반포면 행정복지센터 신축사업 설계용역 제안공모 질의 회신

□ 질의 및 답변

【붙임 1】 표고 및 경사 분석 자료

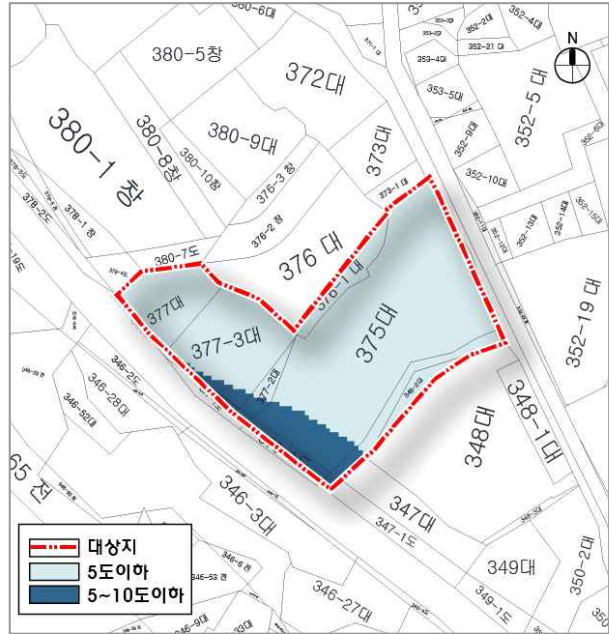
No	질의	답변
1	[지침서 9페이지] 인근 도로보다 저지대인 사업부지의 특성을 고려하라고 되어 있는 바 사업부지의 레벨을 알 수 있는 캐드도면을 요청드립니다.	
2	[지침서 9페이지] 정확한 대지경계선 및 대지레벨 표시된 CAD파일 제공 가능한지?	<ul style="list-style-type: none"> 측량정보가 없어 제공할 수 없음. 국토정보플랫폼의 수치지형도를 이용한 표고 및 경사 분석 자료를 붙임 1로 제공함.
3	[지침서 9페이지] 사업부지 내 레벨 차 정보 제공할 수 있는지 질의합니다.	
4	[지침서 1페이지] 지침서 상의 대지면적과 토지이용계획서상의 대지면적 합계가 상이한것에 대해 질의합니다.	<ul style="list-style-type: none"> 점용 도로면적을 포함·제척하여 본 사업 구역계를 설정하였으나 추후 측량을 통해서 구체적인 면적 및 구역계는 조정될 수 있음 기본구상 단계의 구역계를 붙임 2로 제공함
5	[지침서 1페이지] 사업부지 내 포함된 '571도'지적이 현재 현황도로로 이용되고 있는데, 계획시 도로로 이용하는지, 대지로 이용하는지 질의합니다.	<ul style="list-style-type: none"> 점용허가를 득한 현황도로로 이용해야 할 것으로 판단 됨. (후면 572도 와 연계)
6	[지침서 1페이지] 대지경계선 내 기존건물들은 철거되는건지? 철거 된다면 추후 철거예정건물이 표시된 자료나 CAD파일 제공이 가능한지?	<ul style="list-style-type: none"> 철거예정건물이 표시된 자료는 부존재하며 공암리 377, 377-3, 375 번지내 모든 건물 철거
7	[지침서 9페이지] 각 영역별 상주인원에 대한 정보가 있는지 질의합니다.	<ul style="list-style-type: none"> 지침서 9PAGE에 추정 상주인원을 표기하였으나 설계 업무수행시 면사무소와 주민자치센터 협의를 통해 정확한 상주인원 산출이 필요함
